廃炉発官 30 第 229 号
平成 30 年 11 月 9 日

福島第一原子力発電所 特定原子力施設に係る実施計画 変更認可申請書

1号機原子炉建屋オペレーティングフロア床上のガレキの一部撤去の実施のため、下記の通り変更を行う。

添付資料－10－2 福島第一原子力発電所1号機原子炉建屋オペレーティングフロア中央および南側のガレキの一部撤去について

図1 屋根伏図（上弦面）

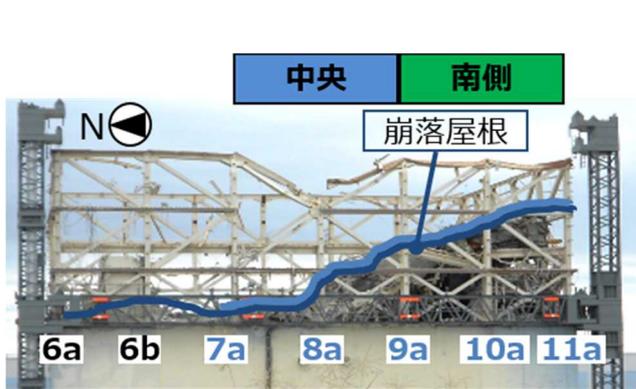
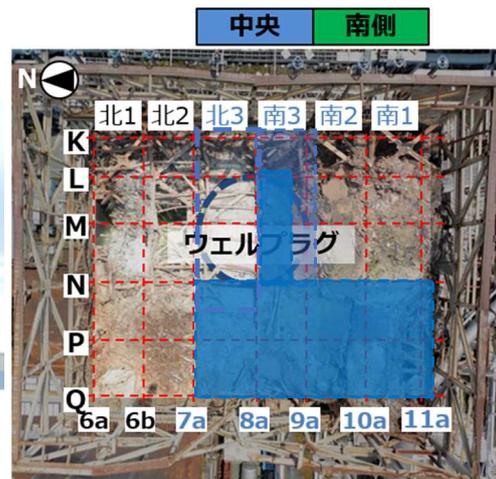
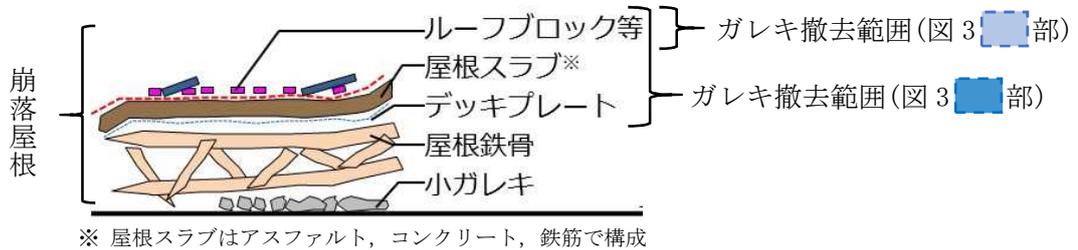
本資料にて対象となる範囲は図1～3の通り、7a通り以南の範囲のガレキとする。（オペフロ外周の鉄骨を除く）

また、撤去するガレキは、図1—①の範囲においては図4におけるルーフブロック等、屋根スラブ、デッキプレートとする。図1—②の範囲はルーフブロック等を撤去する。

図1 オペフロ床上のガレキ撤去範囲

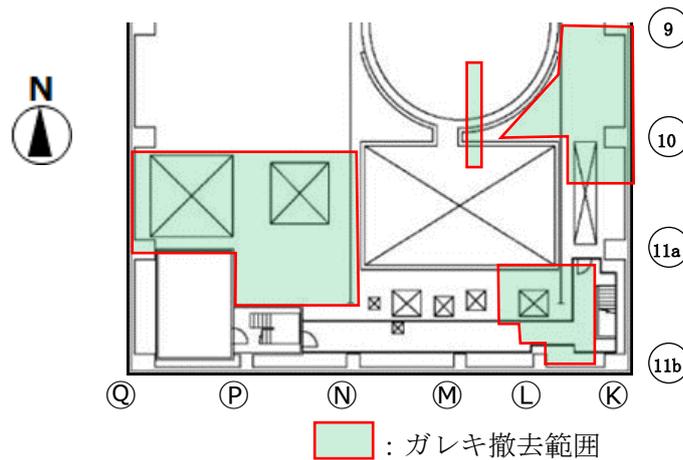
対象となる範囲は図1の通り。その他の範囲については必要に応じて計画が纏まり次第、別途申請する。
